MODIFICA TECNICA N. 9

IDROLOGIA E IDRAULICA

Relazione tecnica descrittiva della modifica tecnica n. 9

1 INTEGRAZIONE PER VERIFICA IDRAULICA ATTRAVERSAMENTO TACC71 E SOSTITUZIONE FOSSO FT_P09_03

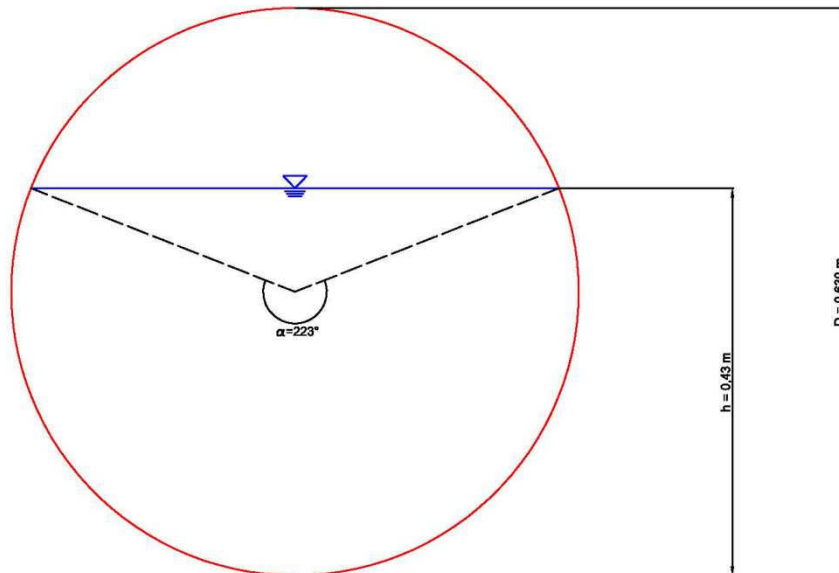
A tal proposito, secondo quanto riportato nel C.S.A. ANAS Allegato N.G. 15, viene richiesto che il franco idraulico sia superiore al 30% dell’altezza utile dell’opera e comunque superiore a 0,75 m.

Tuttavia per quelle opere aventi altezza inferiore a 1.500 mm viene ammesso un franco idraulico inferiore a 0,75 m, purché il rapporto franco/altezza utile risulta superiore al 30%.

Pertanto applicando tutto quanto sopra al caso in esame e andando a considerare (a favore di sicurezza) le condizioni idraulicamente peggiori (pendenza minima applicabile 0,7%), otteniamo quanto segue:

Coeff. di scabrezza	$\chi = c \cdot R^{1/6}$	68,09915
Coeff. di resistenza del materiale)	c	80
Raggio idraulico	$R = A/C$	0,380461
Sezione bagnata	$A = 1/\alpha (\alpha - \text{sen}\alpha)D^2 =$	0,466448
Contorno bagnato	$C = (1/2)\alpha D =$	1,226007
Pendenza	i	0,007

Avendo calcolato l'angolo α come riportato nello schema sottostante:

$$Q' = \chi \cdot A \cdot \sqrt{(Ri)} = 1,639263 \text{ mc/s}$$

Quindi, essendo la portata che può defluire attraverso il PEAD 630 maggiore non solo della portata di progetto ma anche della portata massima smaltibile dal fosso di guardia FT2_P09_02 (cfr. valori tabella 4-8) **la verifica idraulica risulta soddisfatta.**
